Oggetto: **[ID: 7423] Comuni di Candela (FG), Deliceto (FG) e Ascoli Satriano (FG) - Progetto per la realizzazione di un impianto fotovoltaico della potenza di 23,48 MW unito alle relative opere di connessione alla RTN, ed integrato da un sistema di accumulo di energia da 10MW, da realizzarsi nei Comuni di Candela, Deliceto e Ascoli Satriano (FG).**

Proponente: Blusolar Castelfrentano S.r.l.

Parere tecnico-istruttorio della Soprintendenza Speciale per il Piano Nazionale di Ripresa e Resilienza

Fig.2 - Rappresentazione di tutti i vincoli del PPR (BP – UCP) (fonte: SS-PNRR, elaborazione su base GIS)

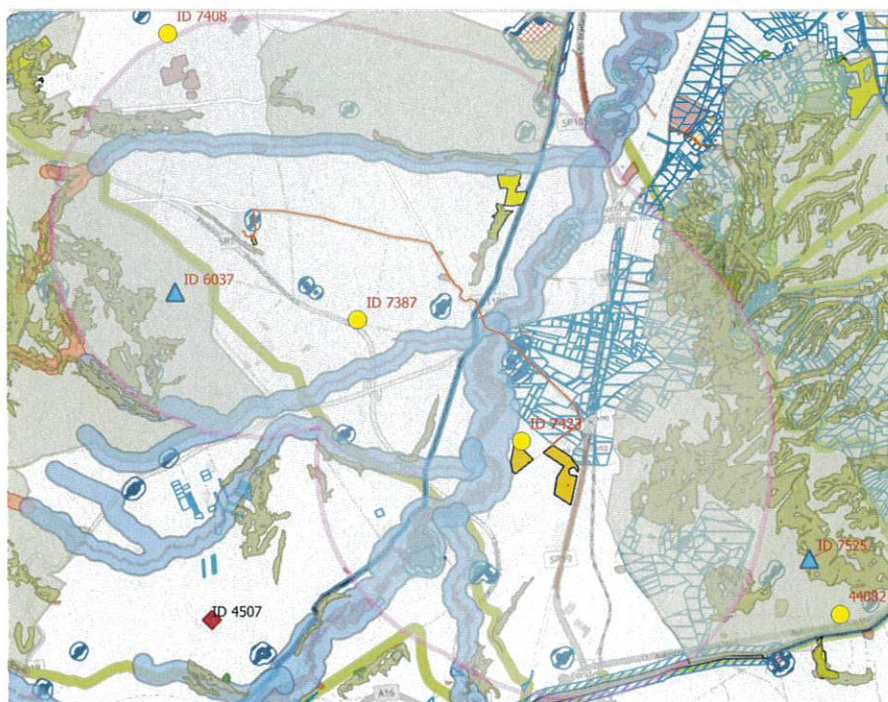
CONSIDERATO inoltre l'area buffer della **sottostazione utente dell'impianto fotovoltaico**, definita da un raggio di almeno 3 Km, intercetta le seguenti componenti paesaggistiche, tra le quali:

- interferenza con *UCP-AREE SOGGETTE A VINCOLO IDROGEOLOGICO*;
- interferenza con *BP-FIUMI, TORRENTI, CORSI D'ACQUA ISCRITTI NEGLI ELENCHI DELLE ACQUE PUBBLICHE (Fosso Traversa e Pozzo Pascuscio a 1,2 km, Marana di Pozzo Salito e Fontanelle, affluenti del Torrente Carapelle e Calaggio) e con UCP-RETICOLO IDROGRAFICO DI CONNESSIONE DELLA RER (Vallone Legname a 2,2 km e Val Viticone).*

- interferenza con *BP-BOSCHI (2,7 km)*, con *UCP-AREE DI RISPETTO DEI BOSCHI* e con *UCP-FORMAZIONI ARBUSTIVE IN EVOLUZIONE NATURALE*;

- interferenza con *UCP-STRADE A VALENZA PAESAGGISTINICA (0,7 Km)*;

- interferenza con *UCP-SITI INTERESSATI DA BENI STORICI CULTURALI (a Deliceto POSTA DI POZZO SALITO, MASSERIA D'AMENDOLA a ridosso della sottostazione, MASSERIA L'APOTRINA, MASSERIOLA DEI MONACI, ad Ascoli Satriano MASSERIA FONTANA RUBINA, MASSERIA TORRETTA DI BOFFI)*;

Fig.6 – Localizzazione in rosso del vincolo “Villa Romana in Località giardino” – Decreto n. 145 del 28/04/2023; in arancione l’area buffer di 500m e in rigato l’impianto fotovoltaico in progetto. (Elaborazione GIS della SS PNRR)

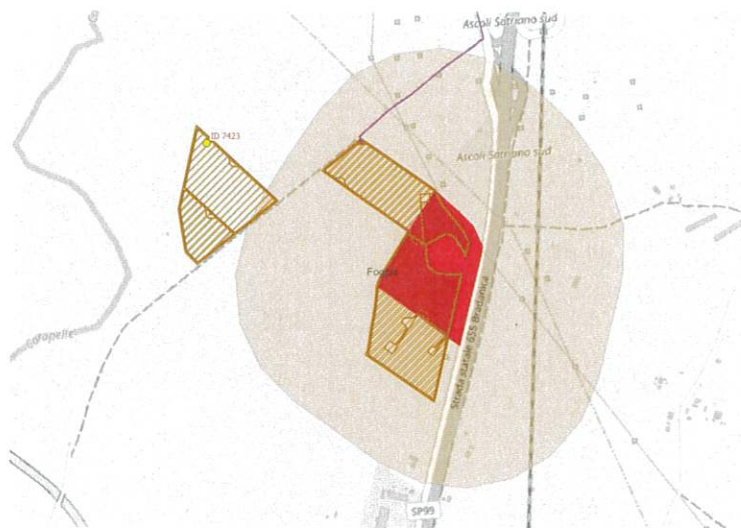
CONSIDERATO che la Commissione regionale per il patrimonio culturale della Puglia – Segretariato regionale per la Puglia del Ministero della cultura **ha emesso il decreto di vincolo n. 147 del 28/04/2023 a tutela della “Villa Romana in Località Giardino” sita nel Comune di Candela (FG), dichiarandola di interesse archeologico ai sensi dell’art. 10, comma 1, del D.Lgs 42/2004, allegando la planimetria catastale e la relazione storico-archeologica (Allegato 1);**

CONSIDERATO che con riferimento al D.Lgs 199/2011, art. 20 - **Disciplina per l'individuazione di superfici e aree idonee**, si evidenzia che il **progetto si colloca in area non ricompresa tra quelle indicate come idonee in quanto risulta in gran parte localizzato sull’area dichiarata bene archeologico ai sensi dell’art. 10 del D.Lgs 42/2004 e anche all’interno dell’area buffer di 500m;**
